Ortsgemeinde Ober-Hilbersheim

30. Teilfortschreibung des Flächennutzungsplanes der Verbandsgemeinde Gau-Algesheim zum Bebauungsplan „Am Sportplatz (KiTa)“

**Beteiligung gem.
§ 3 Abs. 1 BauGB und § 4 Abs. 1 BauGB**

Stand: 23.04.2025

Kartenausschnitt – Starkregengefährdung (alt)

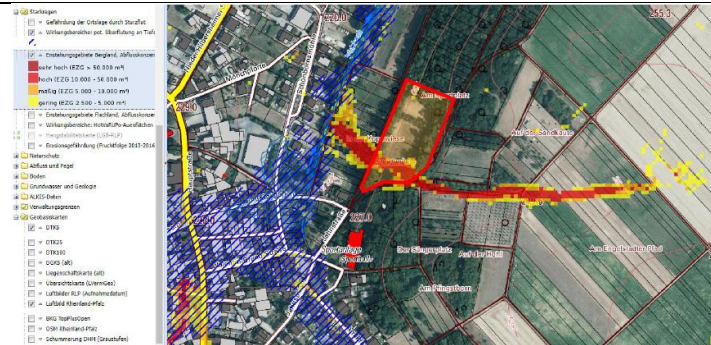
19	SGD Süd – Regionalstelle Wasserwirtschaft, Abfallwirtschaft, Bodenschutz	16.01.2024
Stellungnahme		Abwägungsempfehlung
I.	1. Allgemeine Wasserwirtschaft - Gewässer/Hochwasserschutz Bereits in meiner Stellungnahme im Rahmen der Beteiligung nach § 20 LPlG vom 15.08.2022 an die Kreisverwaltung Mainz-Bingen habe ich große Bedenken hinsichtlich einer Bebauung / Nutzung des südlichen Teilbereiches in Bezug auf die Gefährdung bei seltenen Starkregenereignissen geäußert – siehe nachfolgenden Textauszug: „[...] Gemäß dem nachfolgenden Kartenausschnitt befindet sich jedoch der südliche Teil des Planungsgebietes bei seltenen Starkregenereignissen in einem Entstehungsgebiet hoher Abflusskonzentrationen. Von einer Bebauung dieses südlichen Teilbereiches ist daher dringend abzuraten.“	Im Rahmen der Hydrologischen Untersuchung vom 05.03.2024 wird die Sturzflutgefährdung des Plangebiets analysiert. Im Ergebnis wird festgestellt, dass das Oberflächenwasser zum Großteil nach Westen über den Waldweg in Richtung Ortsmitte abfließt. Ein geringer Teil kann über die nördliche Böschung auf das geplante Gelände der Kita gelangen. Dies wurde auf Basis von hydrologischen und hydraulischen Berechnungen und den aktuellen Sturzflutgefahrenkarten ermittelt. Eine präventive Hochwasserrückhaltung ist mit Hilfe einer Retentionsmulde oder optional einer leichten Erdwallung möglich. Die Retentionsmulde wird dem Flächennutzungsplan beigelegt. Weitere im Bericht enthaltenen Empfehlungen werden im Rahmen des Bebauungsplans geprüft und ausgeführt.

Auch die neu erstellten Sturzflutgefahrenkarten bestätigen die Gefährdung dieses Teilbereiches (dargestellt ist ein SRI 7, 1 Std.):

Auf diese Gefährdung wird weiterhin in keiner Weise eingegangen. Weder im Umweltbericht, noch in der Begründung. Da somit zum jetzigen Zeitpunkt keine konzeptionellen, gestalterischen und/oder erschließungstechnischen Konsequenzen der Planung in Bezug auf die Gefährdung zu erkennen sind, ist aus wasserwirtschaftlicher Sicht weiterhin von dieser Teilfortschreibung dringend abzuraten.

In jedem Fall sollte in den Unterlagen auf diese Gefährdung hingewiesen werden und soweit als möglich entsprechende Maßnahmen zur Schadensvorbeugung aufgeführt werden.

Details werden der Begründung zum Flächennutzungsplan beigelegt und der Bericht zur Offenlage angehängt.

Das Gutachten wurde der SGD zur Prüfung weitergeleitet.
